工程名称：山东齐河和乐门业光伏发电工程

山东齐河和乐门业 5.95MW 屋面分布式光伏电站项目

项目初验安全质量检查问题清单

项目名称：山东齐河和乐门业 5.95 兆瓦分布式项目

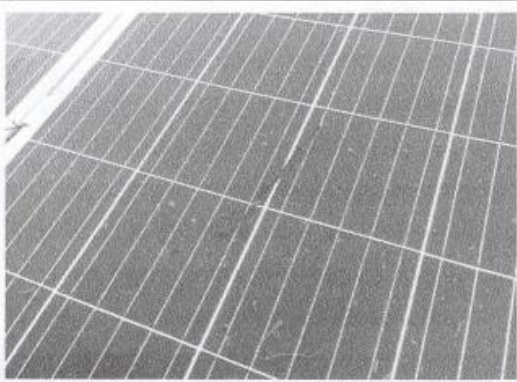
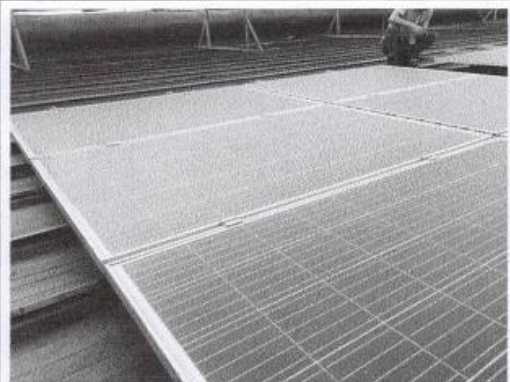
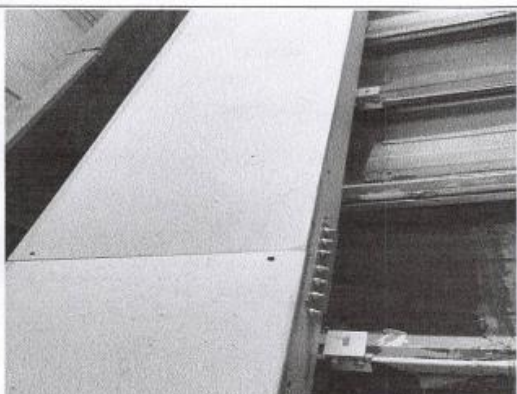
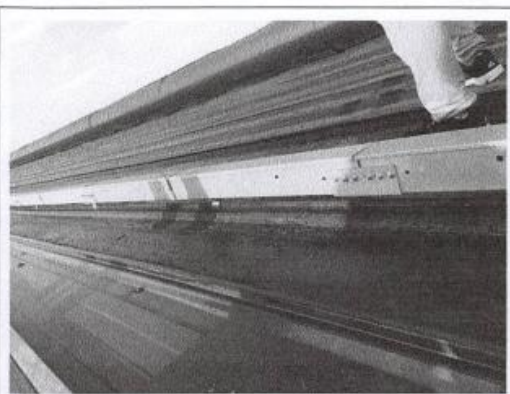
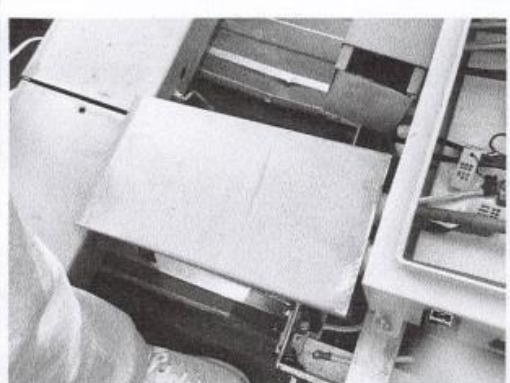
1、业主在屋面上新增排烟设施，导致部分组件存在油污污染现象，需对此部分组件进行清洗。

2、屋面桥架固定不到位，部分桥架已歪斜需加固。

3、屋面电缆桥架、汇流箱进出线口处盖板扎带数量偏少，固定不到位。

4、屋面部分 MC4 连接头绑扎不到位，落在彩钢瓦上易进水导致短路失火。

5、屋面上遗留建筑垃圾需进行清理。

6、屋面检修通道与汇流箱交汇处固定不到位，巡检时通道塌陷。

7、屋面部分组件支架安装不到位，导致组件部分悬空。

8、屋面汇流箱内遗留垃圾未清理。

9、屋面桥架拼接不严实，拼缝过大处需重新处理。

10、屋面个别汇流箱直流输出电缆端部防水塑料螺帽脱落需紧固。

11、屋面个别汇流箱内防火封堵不到位需完善。

12、屋面镀锌接地扁铁接地引下线处需刷黄绿漆。

13、屋面桥架跨接接地线部分未安装、部分脱落。

14、屋面接地扁钢搭接焊接处锈蚀，需重新防腐刷漆。

15、屋面汇流箱体上标牌字迹已褪色模糊不清，需进行更换。

- 1、对应上述出现的质量问题，要求项目部组织监理单位、施工单位对照相应的质量安全问题进行认真检查并确认，向各施工单位签发质量整改通知单。并由项目部、监理单位督促施工单位按照要求整改完成所有的质量安全问题。
- 2、上述施工质量安全问题，整改完成后，由施工单位将所有整改完成项形成书面及影像资料上报监理单位及业主项目部。由项目部、监理单位相关负责人进行检查确认整改完成情况，整改符合要求后签字确认。由项目部将整改完成的书面及影像资料上报北部区域公司质量安全模块进行确认。
- 3、若未按照整改完成时间及整改要求，将追究施工单位的责任。

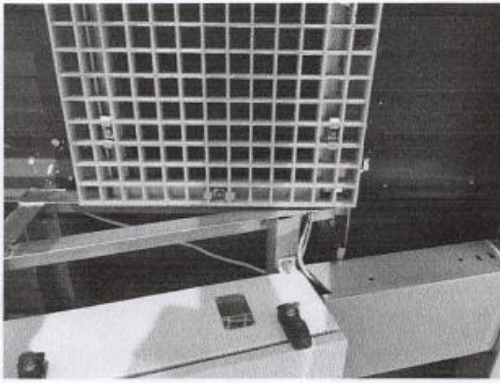
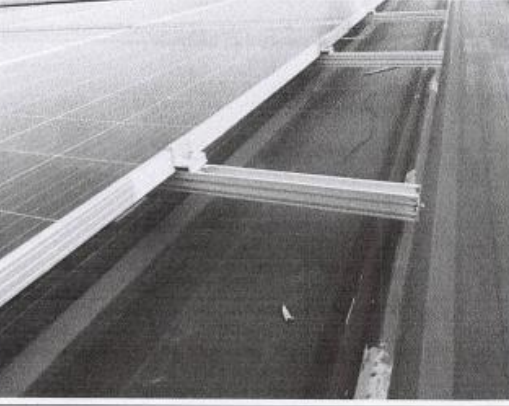
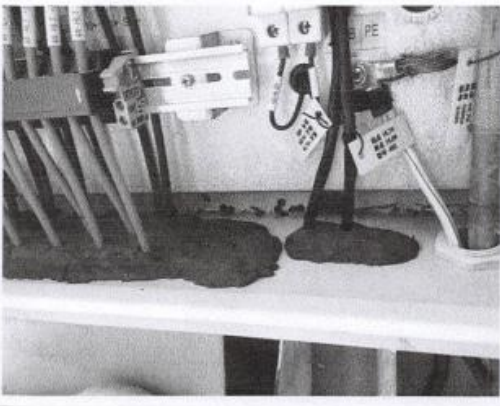
16、汇集站长度超过 6m，需按规范设置不少于 2 个安全通道出口，现场仅设置 1 个。

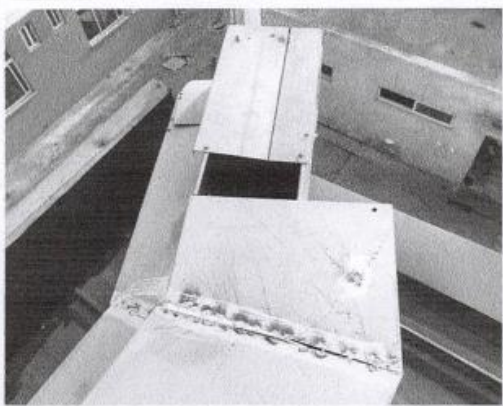
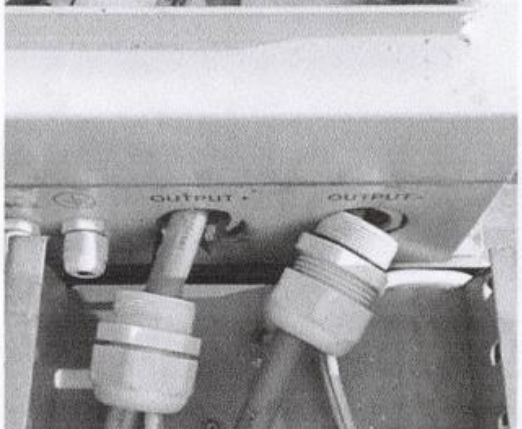
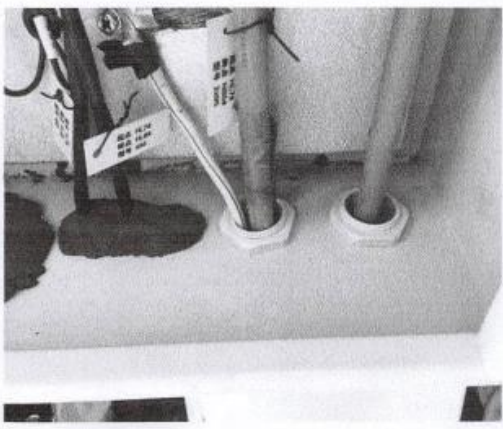
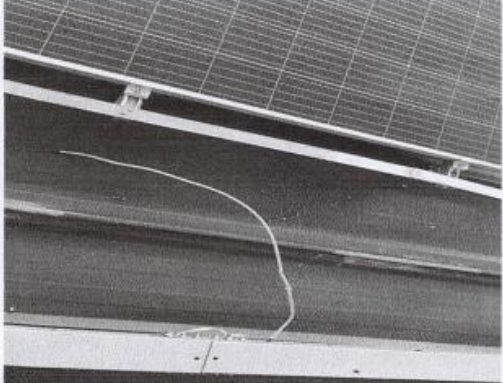
- 17、汇集站基础内电缆需用夹具固定，防止电缆下垂导致接线端子受力，损坏设备。
- 18、汇集站基础百叶窗内侧未设密目（钢丝网）网。
- 19、汇集站明敷接地扁钢至基础引出处需刷黄绿漆标记。
- 20、汇集站电池屏内蓄电池需进行编号标识。
- 21、汇集站内消防报警系统提示主电故障，需查明原因排除故障后进行复位。
- 22、汇集站配电箱部分线缆拆除，电缆盖板打开未恢复。
- 23、汇集站配电箱、消防报警箱体未接地。
- 24、汇集站远动通讯屏内部分线缆裸露，且未固定牢固，接线端受力。
- 25、汇集站部分屏柜内照明灯不亮。
- 26、二次装置未与 GPS 进行时钟同步校准。
- 27、二次屏柜内防火封堵未做。
- 28、二次屏柜内存在多股接地线压接与一个端子（规范要求不能超过三个）。
- 29、桥架与汇集站、箱变基础间空隙需进行防火封堵（防火阻燃沙袋），桥架需进行接地跨接。
- 30、汇集站、箱变基础内均未设置爬梯，基础内垃圾需进行清理。
- 31、二次屏柜上空开未设置相应控制名称标签，孔洞填充条未密封严实。
- 32、二次屏柜内线缆挂牌方式不合规，手写标签应用机打标牌替换。
- 33、项目检验批、分项、分部工程资料签章不齐。
- 34、屋面部分接地扁钢未用夹具固定。
- 35、汇集站未设置挡鼠板。

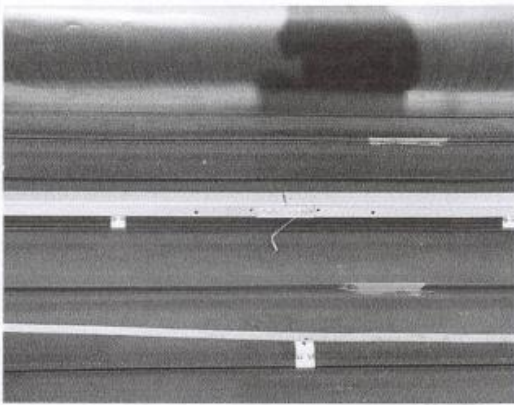
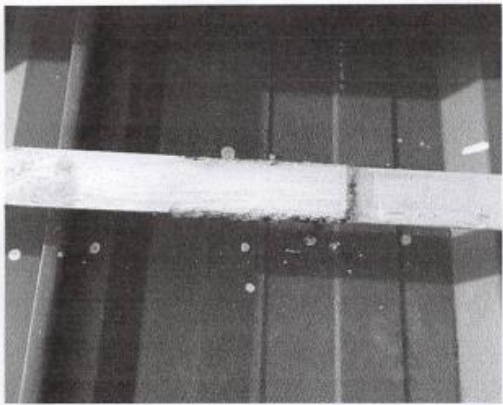
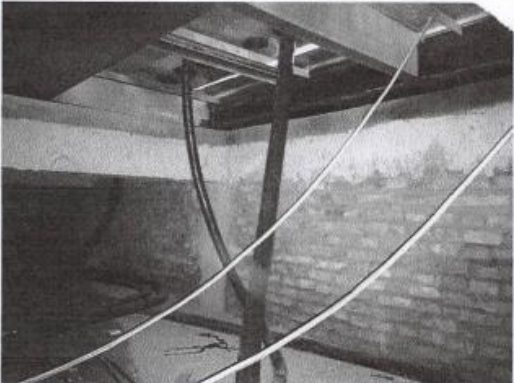
1、屋面未放置灭火器、汇集站内部分灭火器缺失，需补齐。
